Паспорт доступности объекта социальной инфраструктуры Самарской области

**Паспорт доступности
объекта социальной инфраструктуры (ОСИ)
№ 2**

Акт обследования
объекта социальной инфраструктуры к паспорту доступности ОСИ

Фото 71

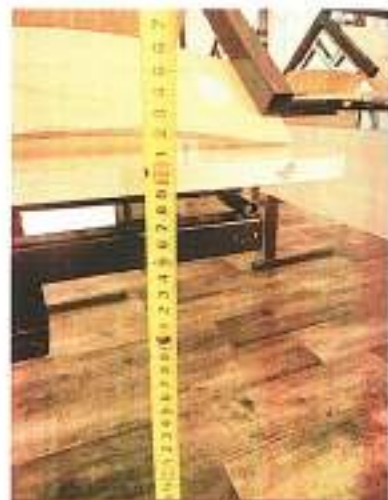
4.1	Кабинетная форма обслуживания	Есть	---	67, 68, 69, 70, 71, 72, 73, 74, 75, 76, 77, 78, 79, 80, 81, 82, 83, 84, 85, 86, 87, 88, 89, 90, 91, 92, 93, 94, 95, 96, 97, 98, 99	Не соблюдено требование в части информатизации зоны: отсутствуют рельефные знаки у дверей с информацией о назначении помещений, высота размещения не соответствует требуемой (1,2 м до 1,6 м) п. 6.5.9 СП 59.13330.2020		Необходимо оснастить тактильно-визуальной информацией названия кабинетов (зон), в соответствии с п. 6.5.9 СП 59.13330.2020; При расположении мебели в кабинетах необходимо руководствоваться требованиями: - подходы к различному оборудованию и мебели должны быть по ширине не менее 0,9 м., а при необходимости поворота кресла коляски на 90 – не

Фото 110

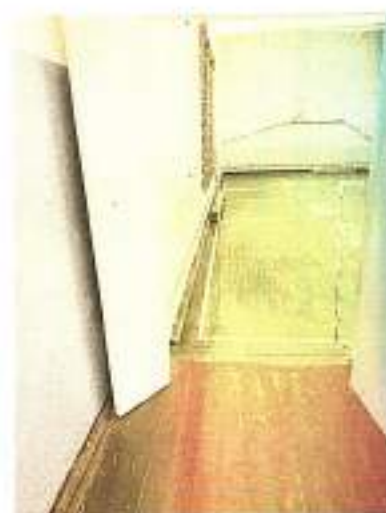
4.2	Зальная форма обслуживания	Есть	---	101, 102, 103, 104, 105, 106, 107, 108, 109, 110, 111, 112, 113, 114, 115, 116, 117, 118, 119, 120, 121, 122, 123, 124, 125	Не соблюдено требование в части информатизации зоны: отсутствуют рельефные знаки у дверей с информацией о назначении помещений, высота размещения не соответствует требуемой (1,2 м до 1,6 м) п. 6.5.9 СП 59.13330.2020;	Необходимо оснастить тактильно-визуальной информацией названия кабинетов (зон), в соответствии с п. 6.5.9 СП 59.13330.2020; В помещениях приёма на несколько мест обслуживания в зависимости от проектных решений следует предусматривать доступными для МГН одно из мест обслуживания. Необходимо оборудовать

Залы не оборудованы системой обеспечения разборчивости звуковой информации или другими индивидуальными беспроводными устройствами, п. 8.1.10 СП 59.13330.2020;	одно из мест оснащённое средствами двусторонней громкоговорящей связи, обеспечивающей звуковой контакт персонала с посетителями-инвалидами с нарушением функции слуха и системой разборчивости звуковой информации.	
4.3	Прилавочная форма обслуживания (гардероб, ресепшен)	Нет	---	---	---	---	Необходимо оснастить системой обеспечения разборчивости звуковой информации, в соответствии с п. 8.1.10 СП 59.13330.2020;	---
	Общие требования к зоне	Нет	---	---	---	---	Обеспечить наличие увеличительной аппаратуры (видеоувеличитель, либо линза Френеля), для обеспечения доступа к информации для посетителей, имеющих инвалидность по зрению п. 6.5.7, 6.5.12, 8.1.10 СП 59.13330.2020;	Индивидуальное решение с ТСП
